AMENAGEMENT DE LA RETENUE DE LA COLOMBIERE

DOSSIER DE DEMANDE D'AUTORISATION ENVIRONNEMENTALE

0. Avis des autorités administratives, réponses apportées et bilan de concertation préalable
- I. Note de présentation non technique du projet
- II. Présentation du projet
- III. Pièces graphiques
- IV. Évaluation Environnementale
- V. Dossier d'Autorisation au titre de la Loi sur l'Eau
- VI. Dossier de demande de dérogation exceptionnelle en matières d'espèces protégées
- VII. Demande d'autorisation de défrichement
- VIII. Annexes

0. Avis des autorités administratives, réponses apportées et bilan de concertation préalable :

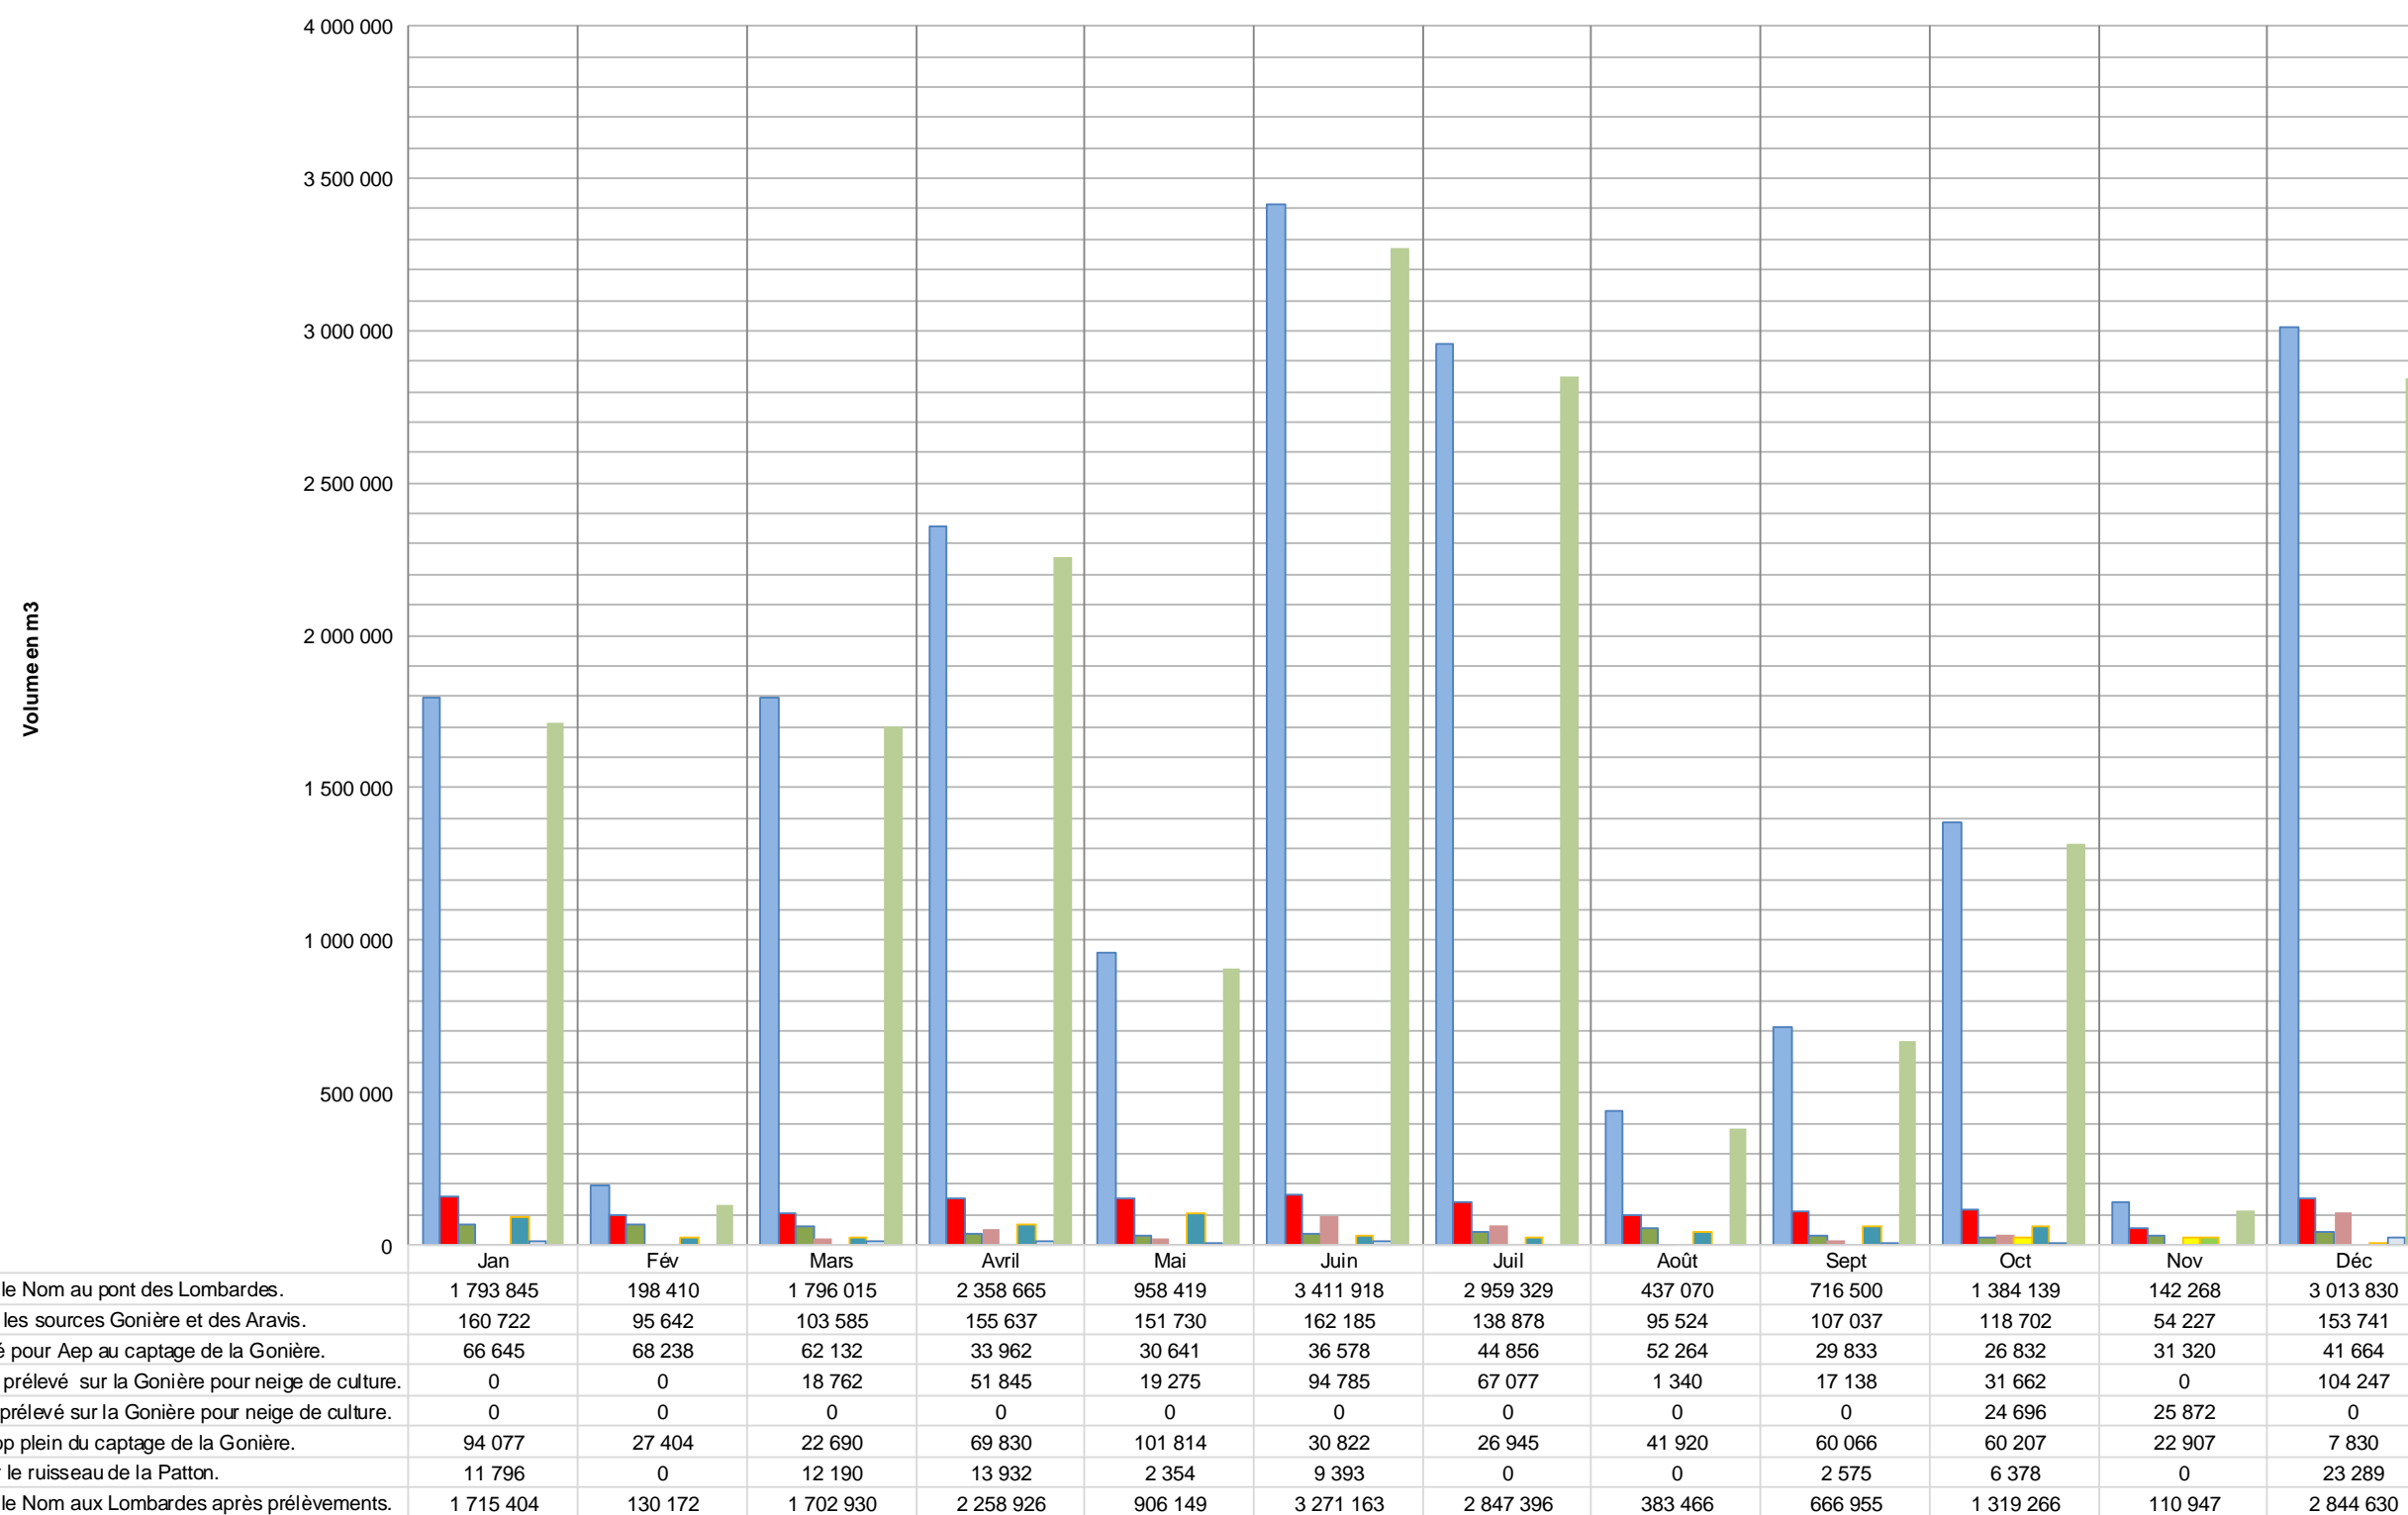
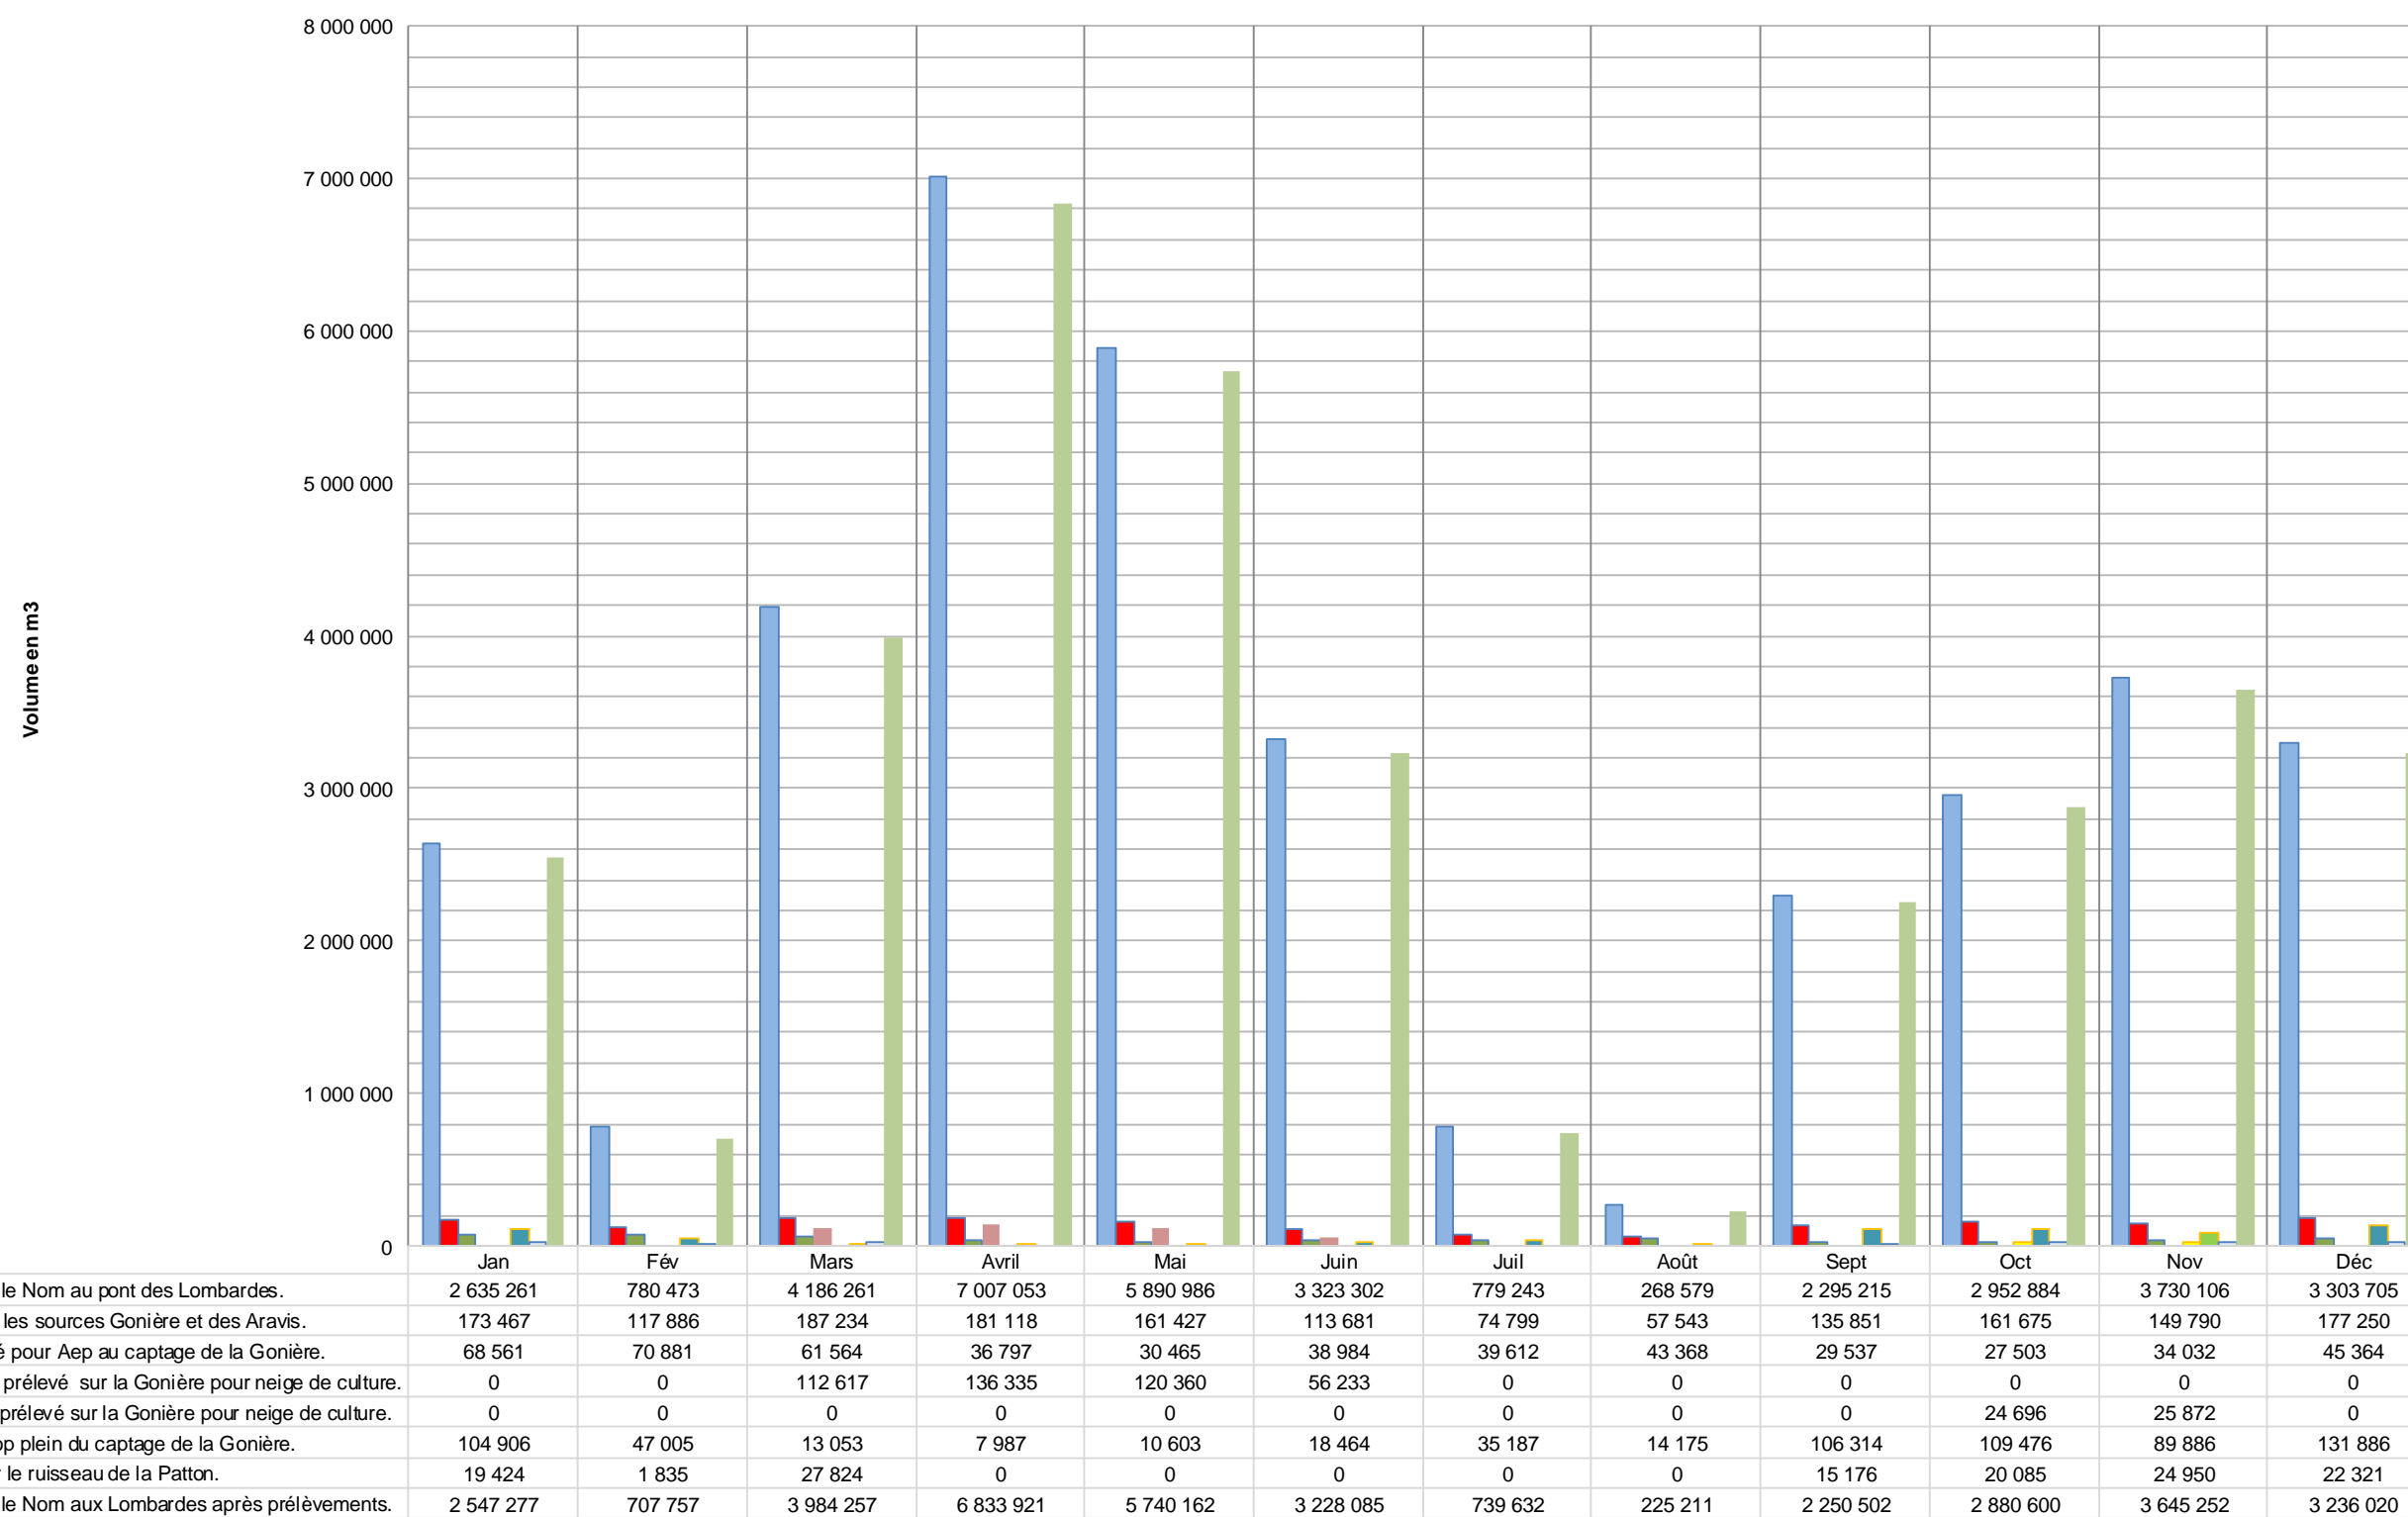
Les demandes/questions émises dans la demande de compléments sont encadrées en noir. La ou les page(s) où se trouve l'élément de réponse à la demande/question sont indiquée(s) en gras avec la pièce correspondante.

Une note analysant les apports et pertes liées à l'évaporation et aux précipitations directes sur les plans d'eau de la Clusaz est présentée en annexe 3.
